境港市民交流センター(仮称) 基本設計(案)

<修正内容と経緯等>

(1回目:12/27依頼分) 図面の修正と主な修正事由①

駐車場台数について①

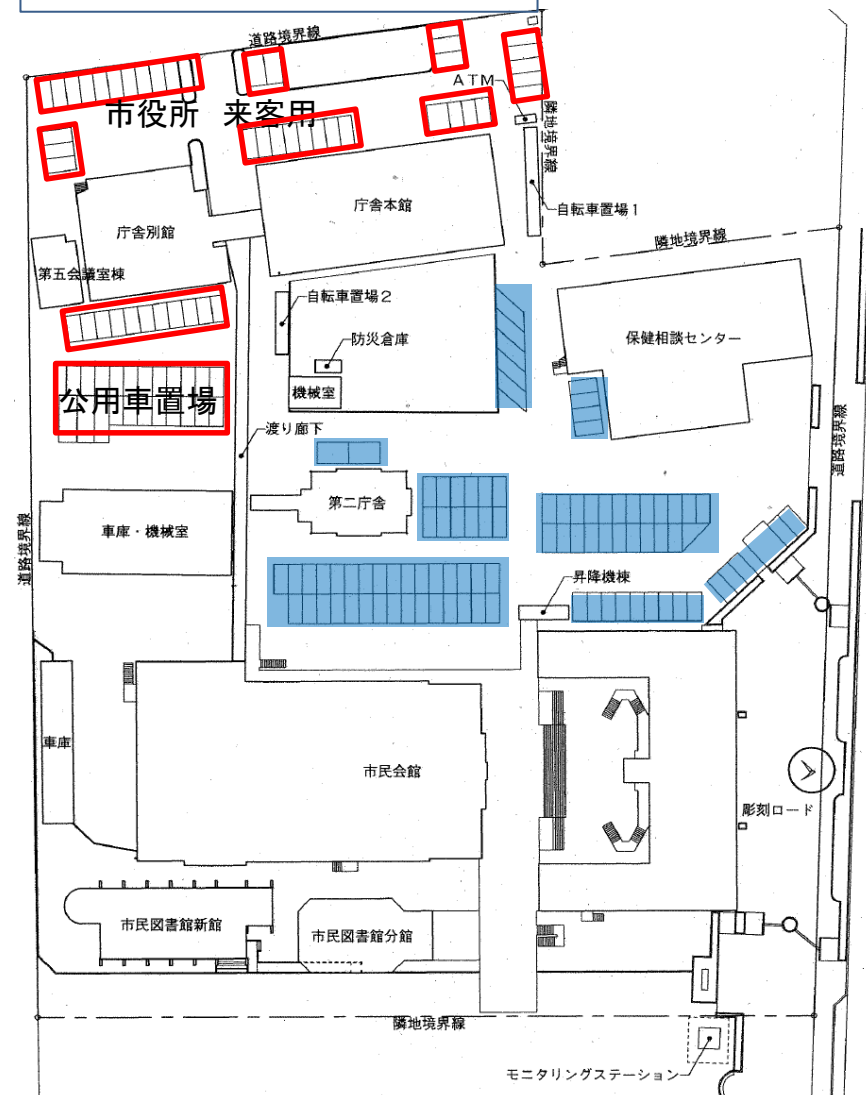
区分	概要
屋上の大きな庇	形状、材質等について協議・検討中
外壁の全面ガラス	ガラス部分の配置等、協議・検討中
駐車場の台数	<p>◆現在の市民会館 周辺駐車場 91台(別途:敷地内 67台)</p> <p>◆基本設計の現在案 周辺駐車場 151台(別途:敷地内 64台)</p> <p>※敷地周辺臨時駐車場 145区画+区画無し市有地有り</p>

区 分	内 容
屋上の 大きな庇	事務局では、これまでの検討委員会、市民ワークショップ、市民説明会の意見を踏まえ、当初の提案からは再検討が必要だと考えています。 本日の検討委員会の意見を踏まえ、引き続き設計業者と協議します。
外壁の 全面ガラス	外壁の全面ガラス張りは、明るく開放的でデザイン的に見栄えも良いものとなります。 しかし一方で、清掃費やコーキング剤等のメンテナンス費の発生、冷暖房コストの増加、台風時など飛来物による破損の危惧などもあります。 検討委員会等の意見を踏まえて、引き続き設計業者と協議しながら、必要最小限にしたいと考えています。
雨水利用 太陽光発電	設計事業者から提案のあった雨水利用、太陽光発電については、防災拠点としての観点や別途に設置する非常用発電設備との関連、また財政面など総合的に検討していきます。 防災面での太陽光発電の活用については、現段階では、初期投資、ランニングコストともに多額の経費が必要となるので、別途設置する非常用発電設備での対応を考えています。
駐車場の台数	駐車場については、基本構想において、近隣の公立文化施設における総席数に対する駐車場台数が、概ね10～30%程度の規模となっていることを紹介し、可能な限りの確保に努めるとしていました。 800席程度のホールをもつ複合施設の駐車場としては、敷地内と周辺駐車場を併せて約300台の駐車スペースを持つこととなりますので、近隣の公立文化施設の中では比較的多くの駐車スペースを確保できるものと考えますが、引き続き検討していきます。
